ADDENDUM N° 1

AUX TERMES DE RÉFÉRENCE (TdR)

Mise en œuvre d'un Progiciel de Gestion Intégrée (PGI/ERP)

Objet : Clarification sur l'exigence du système bancaire central (CBS) pour les soumissionnaires

Option A — Plateforme d'entreprise intégrée unique

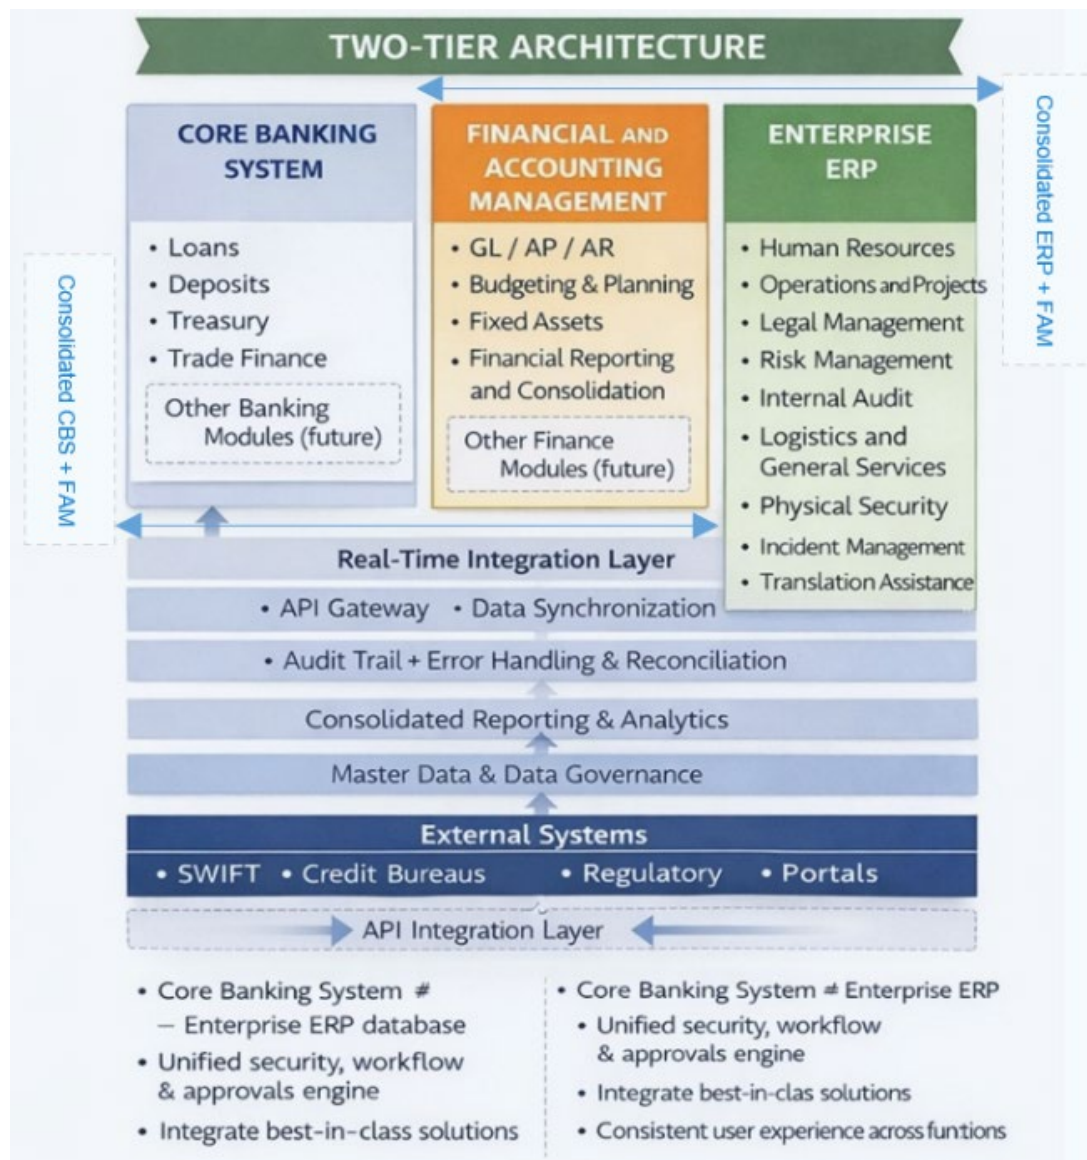
Une plateforme unique et unifiée qui regroupe à la fois les fonctions bancaires et les fonctions de gestion d'entreprise au sein d'une solution intégrée. Cette option se caractérise par un modèle de données partagé, des mécanismes de sécurité et de flux de travail unifiés, une expérience utilisateur cohérente et une responsabilité d'un seul fournisseur. Dans cette option, la solution du soumissionnaire devrait inclure un module CBS dans le cadre du déploiement intégré.
